监理工程师通知单

工程名称：余姚市姚江科技投资开发有限公司（一期）615.6KWP 分布式光伏发电项目
编号：CZZH-YJKJYQ-TZ-007

主题：交流电缆敷设安全质量事宜

附：问题图片

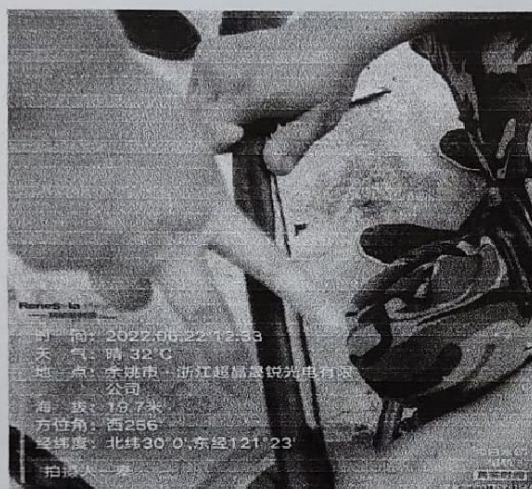
内容：我监理项目部人员对现场施工巡查时，发现二号楼和五号楼交流电流在敷设过程中没有做好保护措施，导致交流电缆多处磨损，存在安全质量隐患，为后期电站安全运维，请贵单位针对电缆绝缘皮严重破损及局部电缆铠装破损编制整改方案，报审监理单位及建设单位，方案经审批通过后，方可对该电缆进行整改后报监理验收后方可进行隐蔽。若整改方案无法通过，我监理项目部建议采取更换电缆方案。

现我监理项目部要求你方施工单位对该工序部位施工暂停施工，待整改方案经监理单位和建设单位审批同意后，方可进行施工。

针对以上问题请贵单位施工项目部接到通知后，即刻进行整改落实到位，并于2日进行回复。
